ヒアリングコメント回答

<コメント No.15 : 一次蓋の熱伸びの影響について>

<コメント No.124：津波漂流物及び竜巻飛来物の荷重点について>

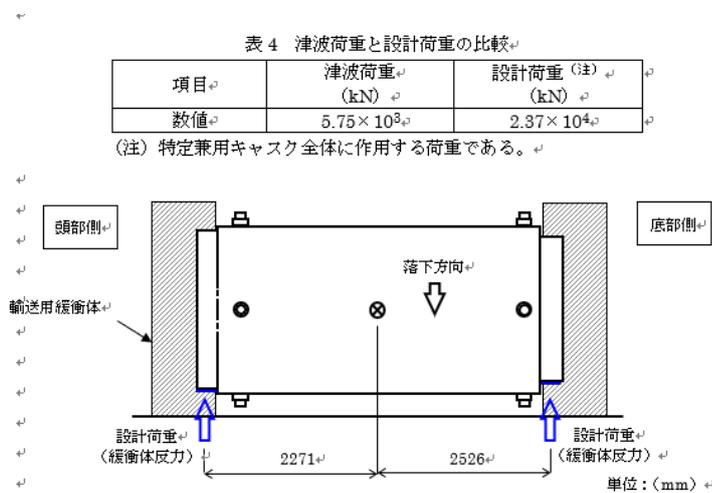
密封境界部の評価において、Hitz-P24 型ではフランジ部に、一方、Hitz-B69 型では胴部中央に荷重を作用させて評価を行っているが、荷重点をフランジ部でなく、胴部中央部にて評価していることの妥当性を説明すること。

Hitz-P24 型は、基礎等に固定する設置方法であり、貯蔵用緩衝体を用いない。一方、Hitz-B69 型は、上部及び下部に貯蔵用緩衝体を設置することで、蓋部の金属部への衝突が生じない設置方法である。フランジ部を含む頭部には緩衝体が装着されていることから、フランジ部に直接竜巻飛来物もしくは津波漂流物が衝突する場合、装着された緩衝体によって衝撃力が緩和されるものと考えている。

また、貯蔵時の姿勢も異なり、Hitz-P24 型は縦置き姿勢であり、下部トラニオン 2 組の支持構造であるが、Hitz-B69 型は、横置き姿勢で上部トラニオン及び下部トラニオン各 1 組で支持される。

しかしながら、審査の過程において議論となった密封境界部（シール部）への影響という観点では、フランジ部近傍の荷重点となる可能性があることから、以下のとおり、その影響を確認することとする。

設計用荷重は、貯蔵用緩衝体を装着した Hitz-B69 型が落下した場合に、設計荷重が緩衝体反力としてフランジ側面及び底板側面に作用した状態を想定して設定する。

Hitz-P24 型の計算モデルは下図のとおり。同様の方法で Hitz-B69 型の設計荷重を設定する。
